女川原子力発電所 2 号機の安全性に
関する検討会 説明資料

論点番号 5 0 , 5 1

新規制基準適合性審査申請 自然現象等 ＜(2)津波：耐津波設計方針＞ (No. 2,4,51,53,54,55,62 関連)

東北電力株式会社

【海水流入対策の実施状況(閉止板取付け状況)】

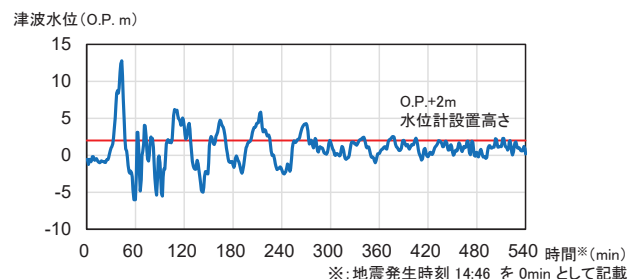
意見 No.2 関連

- 東北地方太平洋沖地震(3.11地震)に伴う津波により、女川2号炉海水ポンプ室に設置していた、水位計貫通部から津波が流入し、地下トレンチを通じて原子炉建屋内の一部が浸水している。
(現場確認の結果、原子炉建屋地下3階非管理区域への海水流入(深さ約2.5m)を確認)
- 当該部の浸水対策として、水位計貫通部に閉止板を取り付け、津波の流入防止を図っている。なお、閉止板は、津波高さO.P.+47.0mまで耐えられる構造としており、防潮堤高さ(O.P.+29.0m)と比較しても余裕がある設計である。
- 今後、閉止板を取り外し、コンクリートによる閉塞を行い、津波の流入を防止するものである。

今後、閉止板を取り外し、コンクリートによる閉塞を実施(海水ポンプ室の鉄筋コンクリートと一体化することにより、津波に対して十分余裕をもった強度とする)

既往の津波波圧算定式との比較
(無次元最大津波波圧分布)

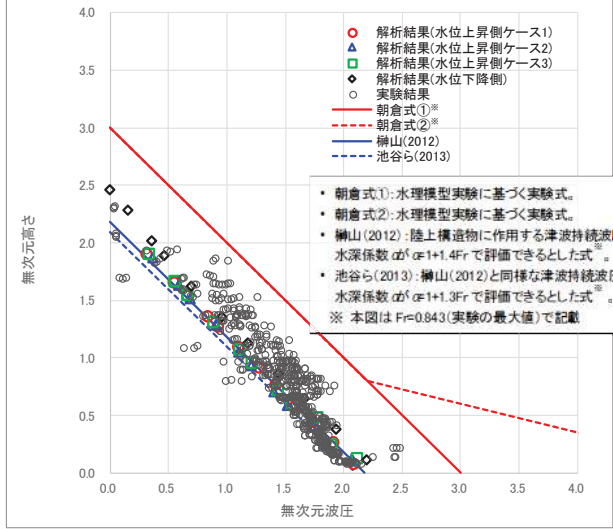
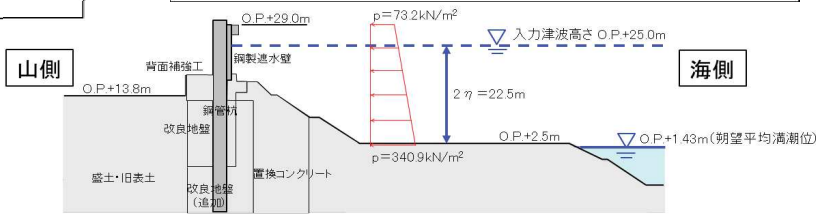
意見 No.54 関連

【津波荷重(波圧)の検討:津波波圧の保守性及び評価式の適用性】

- 女川防潮堤の設計で考慮する津波波圧について、3.11地震に伴う津波の状況や女川のサイト特性を踏まえた数値流体解析(断面二次元津波シミュレーション解析)及び水理模型実験(平面水槽実験)による検討を行った。
- 数値流体解析及び水理模型実験の結果を踏まえ、無次元最大津波波圧分布として整理した結果、全てのケースで既往の津波波圧算定式である朝倉式①※を下回ったことから、朝倉式①を設計用津波波圧として考慮することは保守的であることを確認した。

※:朝倉ら(2000):津波波圧の保守的な算定式として広く使用されており、『津波避難ビル等の構造上の要件の解説』(国土交通省)にも採用されている。
